# ANEXO 22

## ANUÊNCIA CESAN

CESAN – Companhia Espírito Santense de Saneamento		Matrícula nº: <b>0799595-4</b> SS nº: 08/24-028938-01
	PARECER TÉCNICO		Data: 09/09/2024 Parecer: <b>216/2024</b>
Concessão de viabilidade <input checked="" type="checkbox"/>	Revisão de viabilidade <input type="checkbox"/> Renovação de viabilidade <input type="checkbox"/>	Aprovação de projeto <input type="checkbox"/>	Ajuste de projeto <input type="checkbox"/>

Requerente:	Thais Neves Chácara		
Nome:	<b>P 88 MARLIM EMPREENDIMENTO IMOBILIÁRIO SPE LTDA</b>		
Localização:	Rua João de Barro, Loteamento Nova Guarapari – Módulo 3, Meaípe, Guarapari, ES		
Tipo:	Condomínio fechado residencial multifamiliar		
Áreas (m <sup>2</sup> ):	Total:	Residencial construída:	Comercial construída:
	Industrial construída:	Institucional:	Lazer:
Número de unidades:	Residenciais: 100 apartamentos	Comerciais:	Industriais:      Público:
População prevista:	Fixa: 900 hab.	Flutuante:	Consumo mensal (m <sup>3</sup> ): 5.400,00
Vazões previstas:	Demanda de água (l/s): 4,25	Demanda de esgoto (l/s): 3,00	Efluentes ind. Pré-tratados:

MUNICÍPIO: GUARAPARI DISTRITO: SEDE BAIRRO: NOVA GUARAPARI  
 TÍTULO: VIABILIDADE TÉCNICA DE ÁGUA E ESGOTO – P 88 MARILIM EMP. MOB. SPE LTDA  
 REQUERENTE: THAIS NEVES CHAGARA

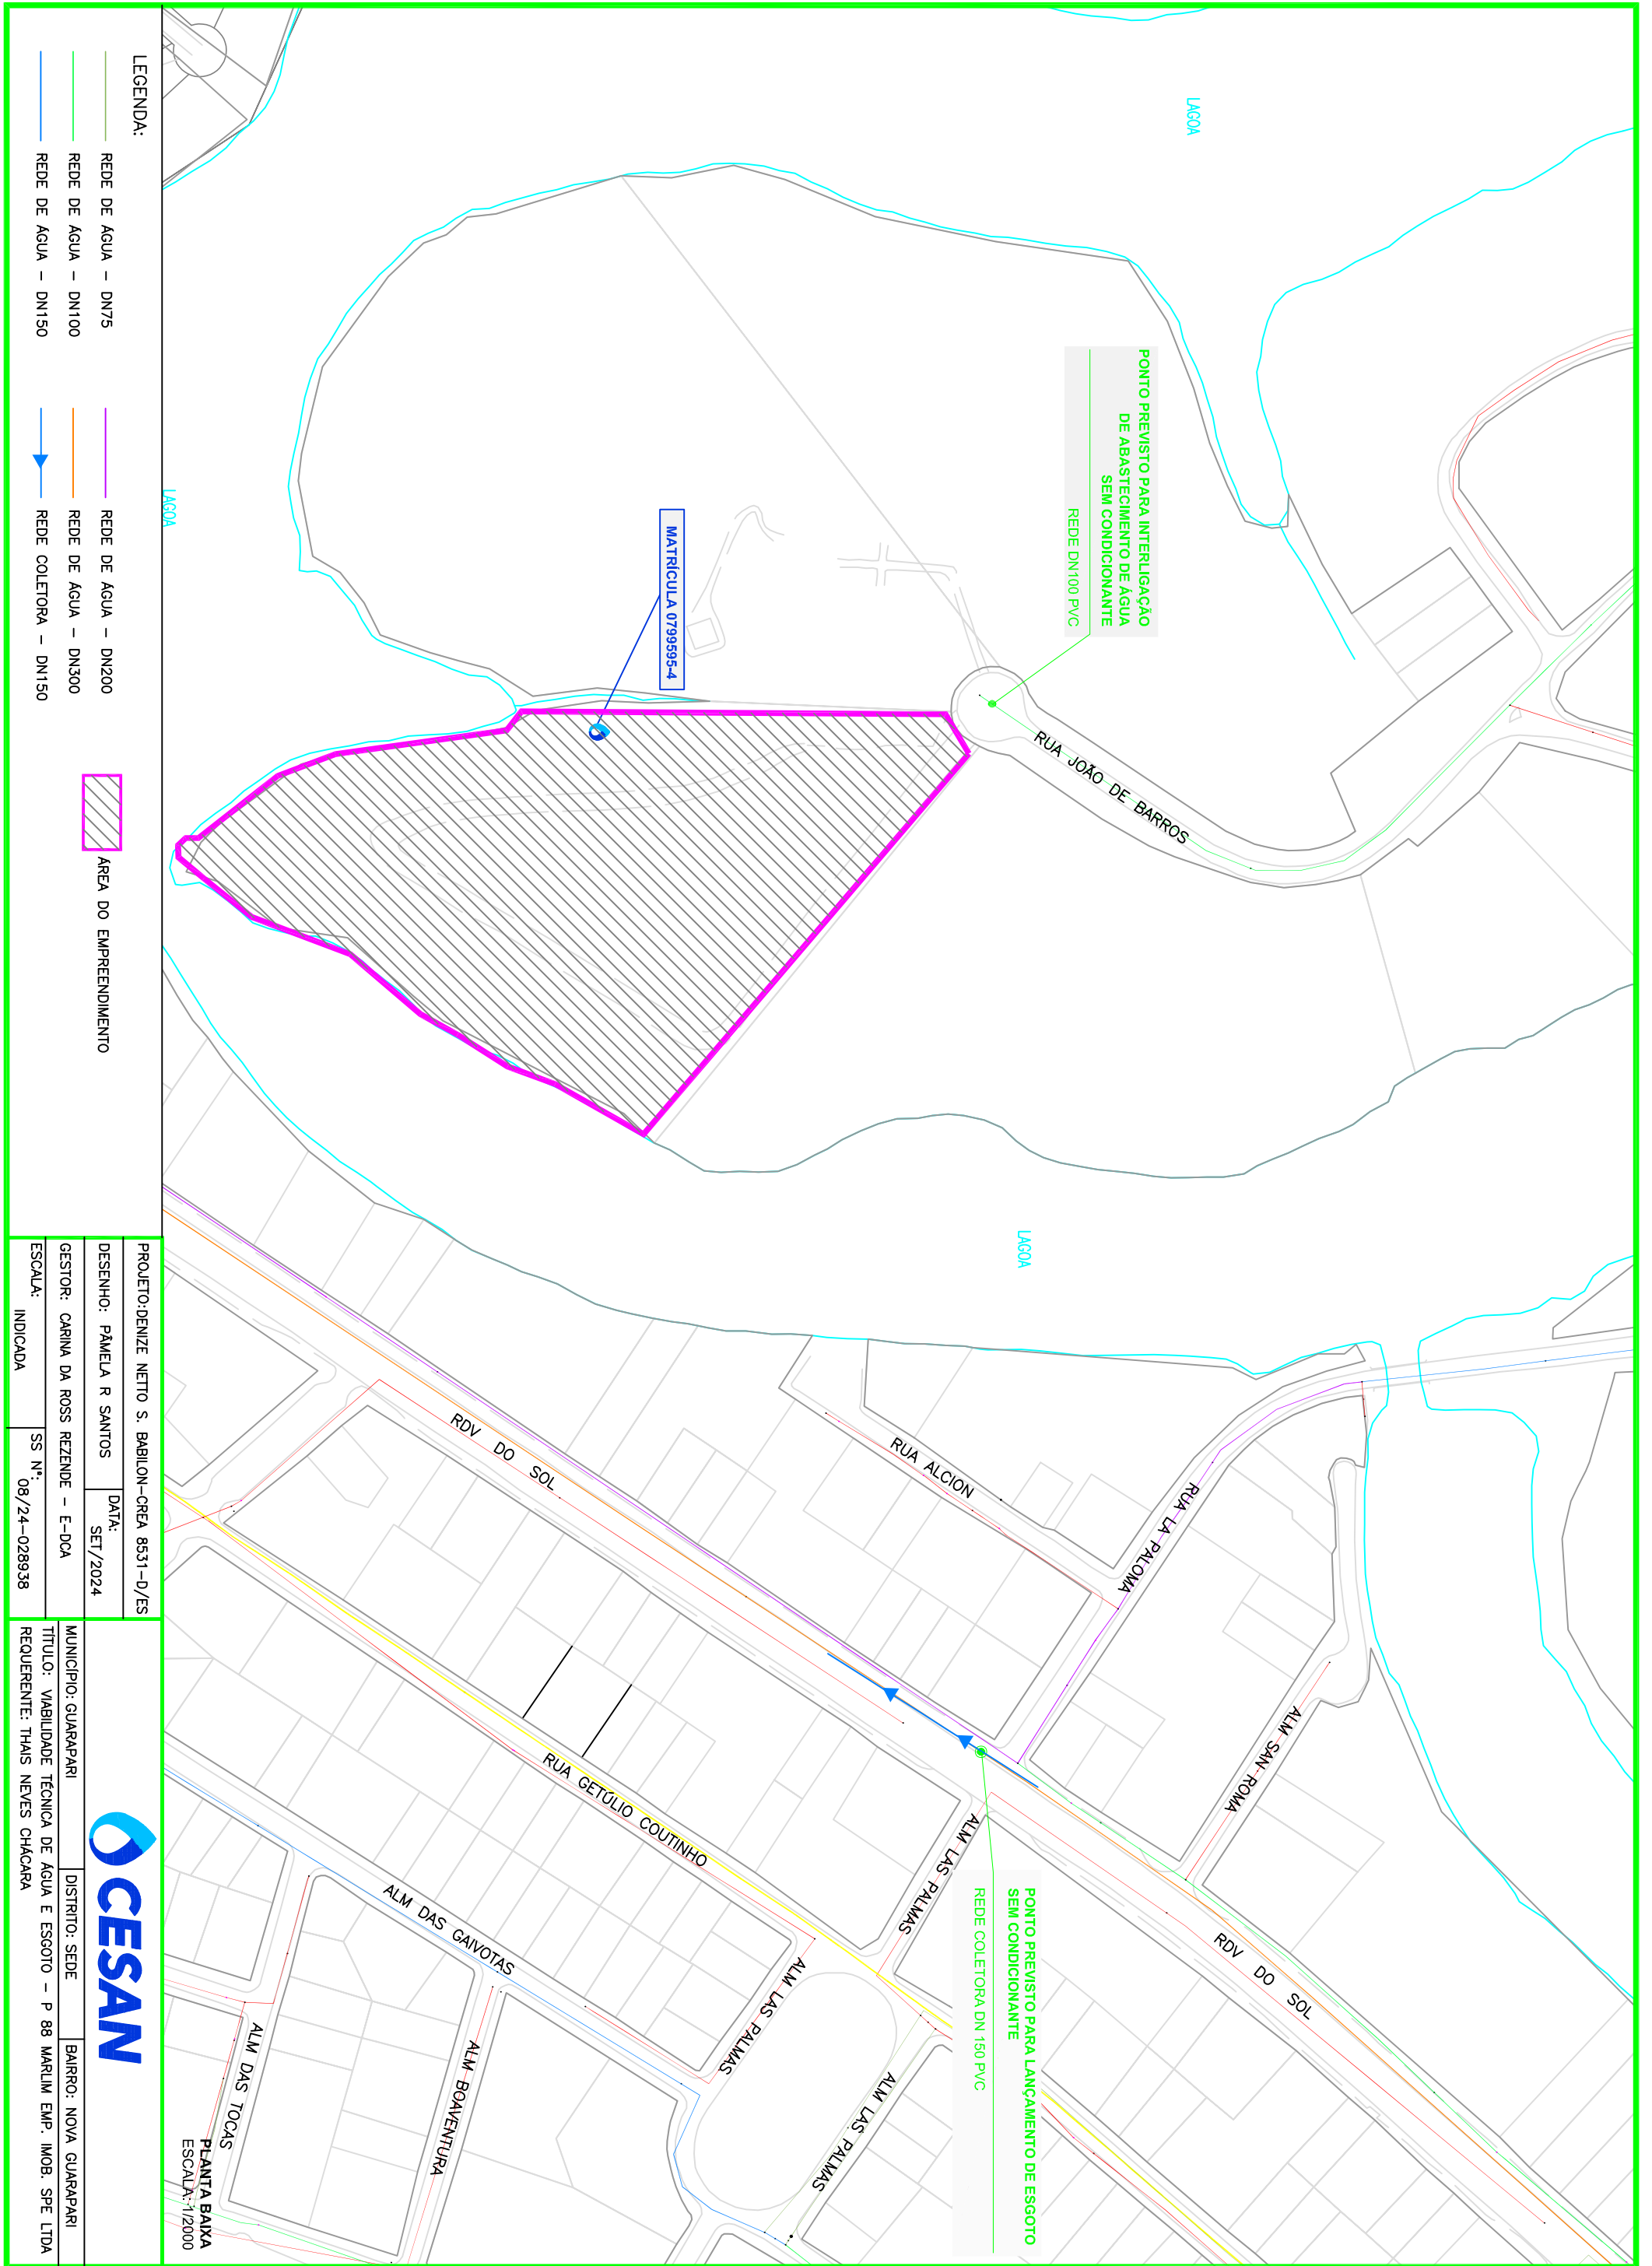
A interligação da rede de água do empreendimento ao sistema da CESAN deverá ser feita através da rede DN100 PVC, localizada à Rua João de Barros, em frente ao empreendimento, cuja pressão média disponível é de 30,00 mca no ponto de interligação, na cota topográfica 22,70 metros, considerando a instalação do padrão de entrada do empreendimento na Rua João de Barros, conforme croqui anexo.

O lançamento do esgotamento sanitário do empreendimento ao sistema da CESAN deverá ser executado através da rede coletora DN150 PVC existente à Rodovia do Sol, a uma distância estimada em 925,00 metros do empreendimento, conforme indicado em croqui anexo.
